**ESTUDO DE IMPACTE AMBIENTAL DO  
PROJECTO AQUÍCOLA DE ENGORDA DE  
PREGADO EM MIRA**

**ADITAMENTO**

**MAIO DE 2007**

**No âmbito do processo de Avaliação de Impacte Ambiental nº 1702, relativo à “Acuinova – Actividades Piscícolas, S.A.” – Projecto Aquícola de Engorda de Pregado em Mira, tendo sido declarada a conformidade do EIA, entendeu ainda assim a Comissão de Avaliação a necessidade de ser prestado um conjunto de esclarecimentos a apresentar sob a forma de Aditamento ao EIA.**

Localização dos Perfis Topográficos A-B, C-D e E-F

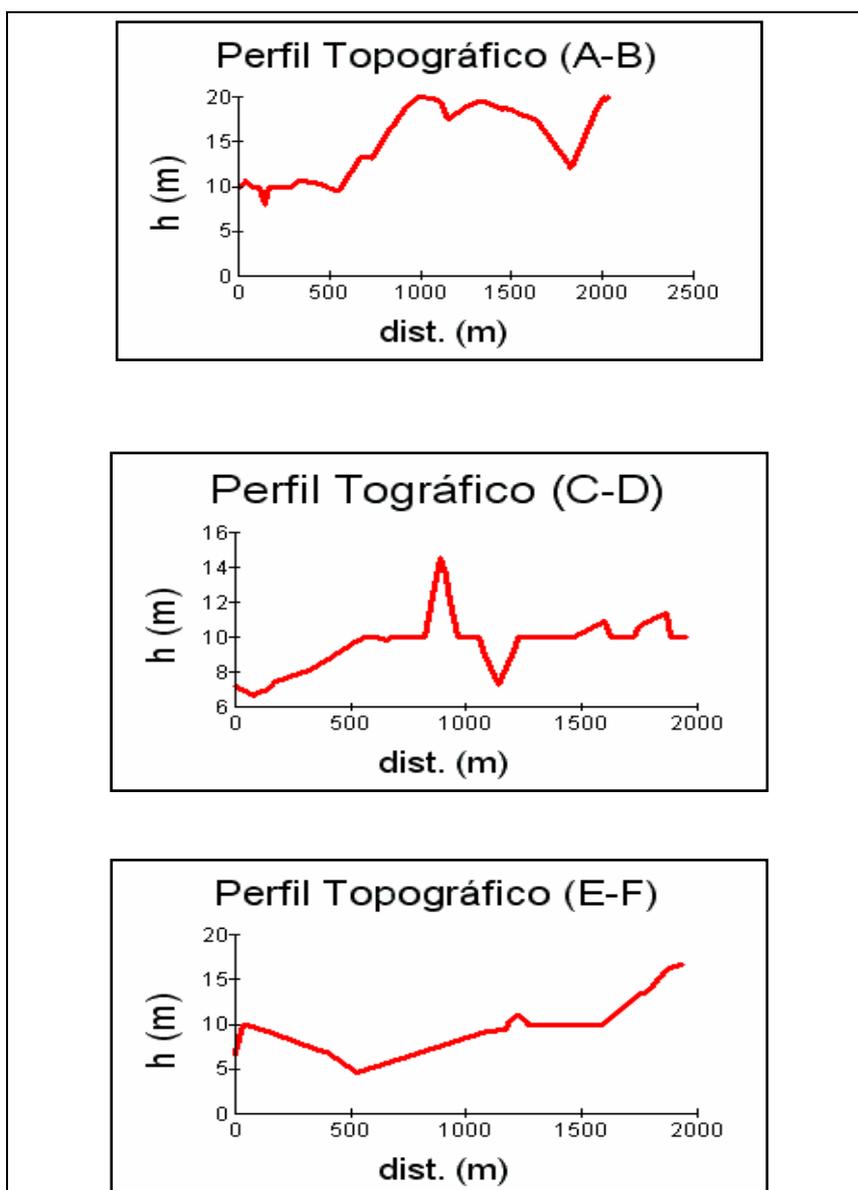
**6. Apresentar a análise da geomorfologia, através de perfis topográficos, que já havia sido elaborada no anterior EIA.**

Como solicitado, apresenta-se a referida análise da geomorfologia, através de perfis topográficos.

Relativamente à Geomorfologia a área abrangida pela Carta Geológica, apresentada na página seguinte, é, em geral, aplanada e de baixa altitude. As grandes superfícies aplanadas são caracterizadas pelos níveis de depósitos de praias antigas, e por um extenso campo de dunas e areias eólicas.

Grande parte da área da carta é coberta por depósitos de praias antigas, disposto em declive suave, desde os 100 m de altitude máxima, a Noroeste. As dunas e as areias eólicas cobrem igualmente uma extensa área, alongando-se para o interior até cerca de 15 km na direcção do paralelo de Febres. Constitui-se, assim, uma faixa marginal com cerca de 10 km de largura média, onde a cobertura arenosa de natureza eólica assenta sobre formações essencialmente do Cretácico e Quaternário.
